## **Stellungnahme zum vorhabenbezogenen Bebauungsplan Ohefeld - Nord RH 61**

der BUND Braunschweig nimmt zum Bebauungsplan Ohefeld - Nord RH 61 wie folgt Stellung:

### **zur zeichnerischen Festsetzung:**

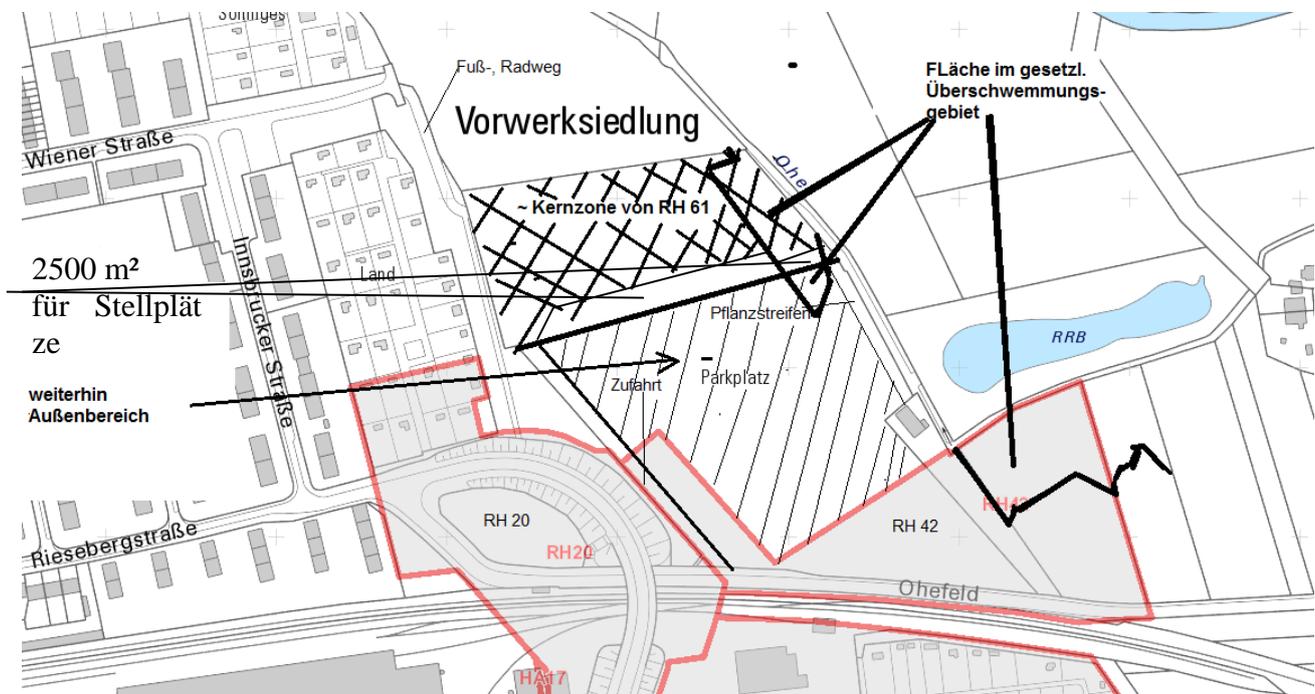
Die Grenzverläufe der „Zeichnerischen Festsetzungen“ zum Bebauungsplan RH 61 Ohefeld-Nord und die des zugeordneten Vorhaben- und Erschließungsplans zur Kita sind nicht deckungsgleich. Die „zeichnerische Festsetzung“ umfasst im Süden Flächen für Stellplätze, die nicht der geplanten Kita zugeordnet sind (in Begründung und Umweltbericht „Differenzfläche“ genannt). Die bisherige befristete Nutzung dieses Geländestreifens soll somit planungsrechtlich in der heutigen Ausprägung (bis auf die durch die „textliche Festsetzung vorgeschriebenen Baumpflanzungen) festgeschrieben werden. Zukunftsweisende Festsetzungen z. B. für eine weniger umweltschädigende Beleuchtung oder Nutzung als Fläche für Photovoltaikanlagen werden nicht getroffen.

Somit hat der Satz „Mit dem Vorhaben bietet sich die Chance, ein derzeit gestalterisch und funktional unbefriedigendes Areal neu zu ordnen und durch eine notwendige Nutzung aufzuwerten.“ keine Gültigkeit für die sogenannte „Differenzfläche“, sondern nur für den Bereich der KiTa.

Die in „Begründung und Umweltbericht“ angeführte planungsrechtliche Absicherung dieser „Differenzfläche“ von rund 2500 m<sup>2</sup> für Stellplätze von Mitarbeitern des Volkswagenwerks ist ebenfalls nicht stichhaltig, da der größte Teil des heutigen Parkplatzes weiterhin im Außenbereich liegt. Der angeführte RH 42 umfasst lediglich eine Teilfläche im südwestlichen Zipfel des heutigen Parkplatzes sowie Grünlandflächen, die heute zu einem Teil im gesetzlich festgesetzten Überschwemmungsgebiet der Schunter und im Landschaftsschutzgebiet liegen. Einen ungefähren

Überblick gibt die hier anliegende Abbildung.

**Fazit:** Der Grenzverlauf der zeichnerischen Festsetzung des Bebauungsplans RH61 sollte auf den im „Vorhaben- und Erschließungsplan“ dargestellten Grenzverlauf des Kita-Vorhabens zurückgenommen werden.
